**Avis délibéré de la mission régionale d'autorité
environnementale sur le parc photovoltaïque au sol porté par la
Société Photosol sur la commune de Toulon-sur-Allier (03)**

Avis n° 2024-ARA-AP-1706

Avis délibéré le 4 juin 2024

Figure 2: Plan des principaux éléments du projet (source: étude d'impact)

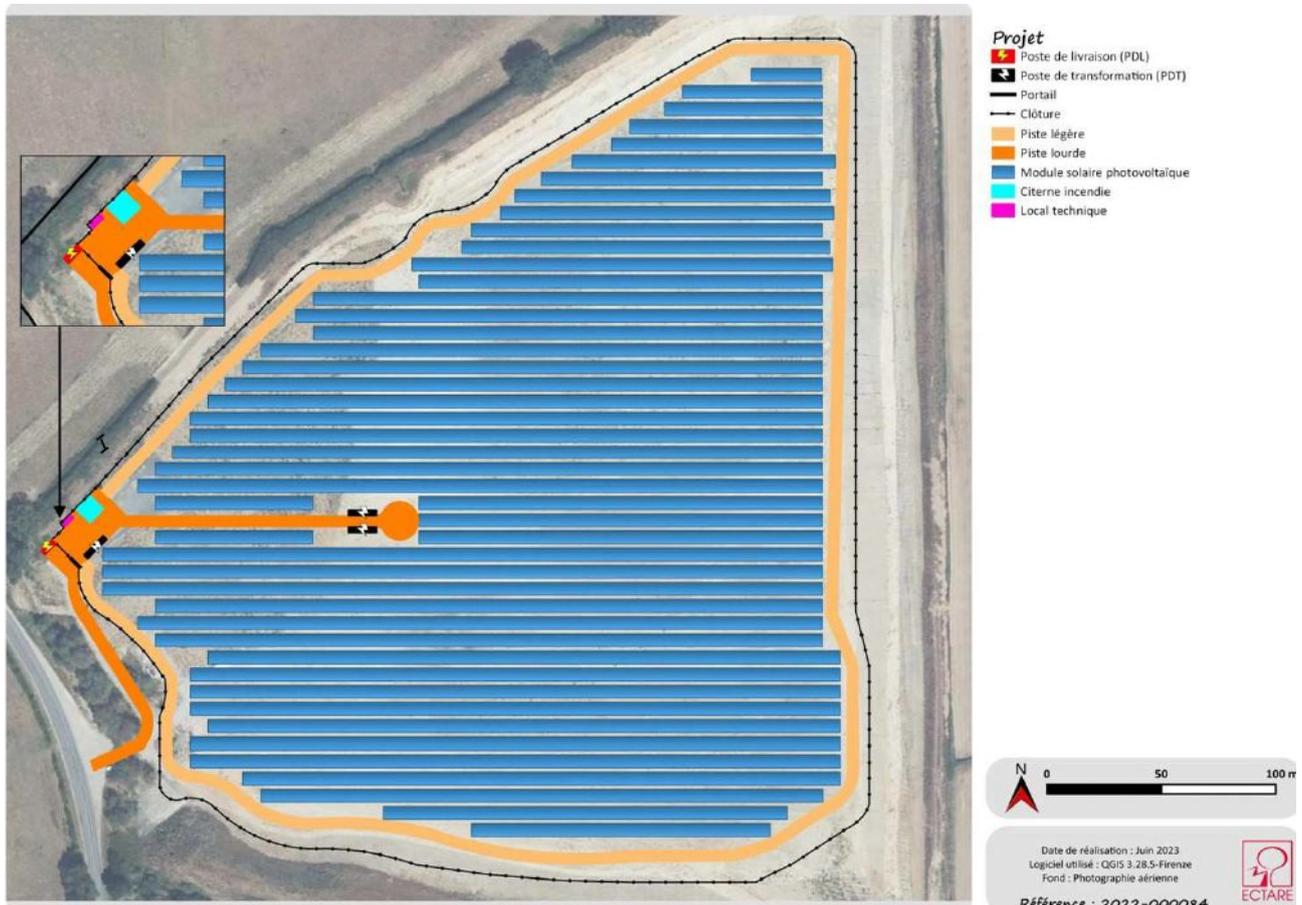
Le dossier indique que le projet devrait se raccorder au poste source d'Yzeure³, situé à 6 km au nord du site d'implantation. Le tracé définitif du raccordement électrique devrait suivre les itinéraires routiers existants, des tranchées d'enfouissement des câbles à 80 cm-1 m dans le sol seraient prévues. Le passage des cours d'eau est prévu en encorbellement des ouvrages de franchissement existants ou en forage dirigé. Le raccordement en souterrain de la centrale photovoltaïque au réseau électrique national n'est pas validé à ce stade puisque le pétitionnaire emploie le conditionnel pour définir son tracé. Ce tracé traverse des zones agricoles et des zones humides. Les incidences sur l'environnement de ce tracé hypothétique ne sont pas étudiées, le pétitionnaire

considérant qu'elles sont faibles sans justifier son affirmation. La capacité réservée au titre du S3-REnR n'est pas mentionnée. Les éventuels renforcements de poste de transformation et de lignes haute tension, même s'ils relèvent d'une autre maîtrise d'ouvrage et d'un calendrier différent font partie du projet. Ce n'est pas le cas dans le dossier fourni qui doit l'inclure dès ce stade.

L'Autorité environnementale recommande de décrire précisément et d'inclure explicitement dans le périmètre du projet et donc de l'étude d'impact, le raccordement du parc photovoltaïque au réseau électrique national et les éventuels nécessaires renforcements du réseau électrique national, associés, d'évaluer leurs incidences environnementales et de présenter les mesures prises pour les éviter, les réduire et si besoin les compenser.
